Mission régionale d'autorité environnementale

**Avis délibéré sur le projet de parc éolien de « Côte des
Vauzelles » à Logny-Bogny, Aubigny-les-Pothées et
Lépron-les-Vallées (08),
porté par CEPE Côte des Vauzelles**

n°MRAe 2023APGE98

Figure 3: Figure 3 – situation des éoliennes par rapport aux zones humides

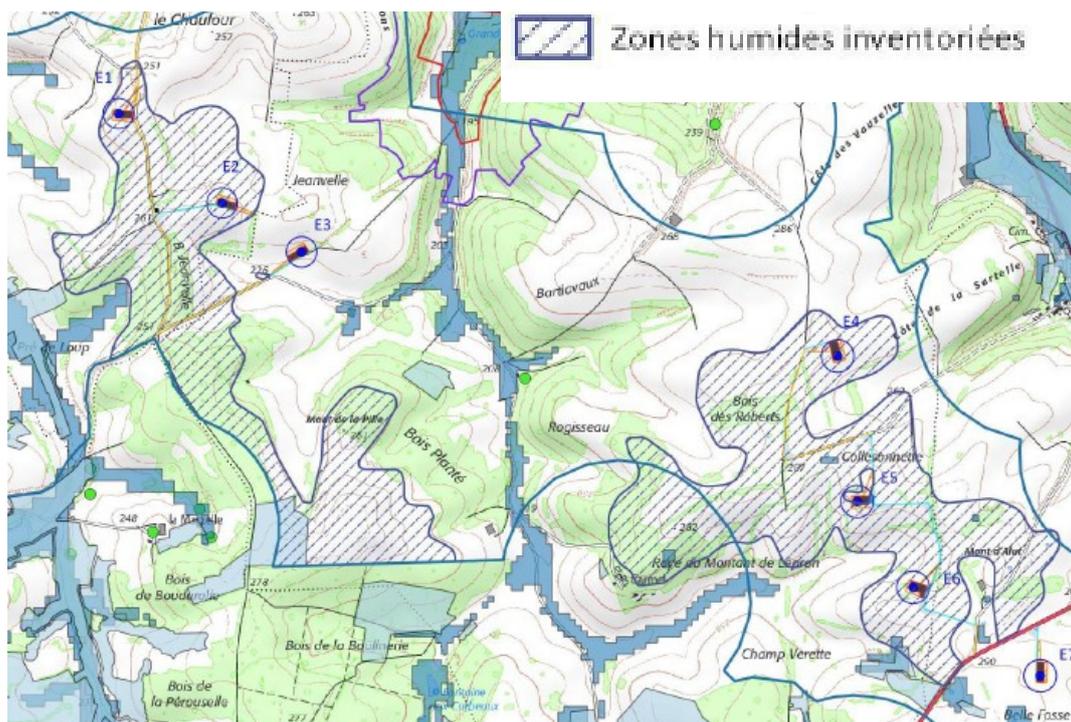
L'Ae constate que 5 éoliennes sur les 7 du projet sont situées dans ces zones humides, qui sont impactées à hauteur de 5,22 ha dont 2,35 ha en phase chantier et exploitation et 2,87 ha en seule

phase chantier. Le dossier indique que la conception du projet a pris en compte la présence des mares et zones humides identifiées lors des sondages pédologiques, afin de limiter les emprises des ouvrages. L'Ae estime, au vu de la carte du dossier figurant en figure 3 ci-avant, que ce n'est pas le cas.

Le dossier n'indique pas pourquoi un emplacement des éoliennes en dehors des zones hachurées en bleu (zones humides) n'a pas été recherché.

L'Ae recommande de rechercher en priorité l'évitement des zones humides y compris au sein de l'emprise actuelle du projet et, le cas échéant, de justifier l'impossibilité d'implanter les éoliennes en dehors de ces zones humides.
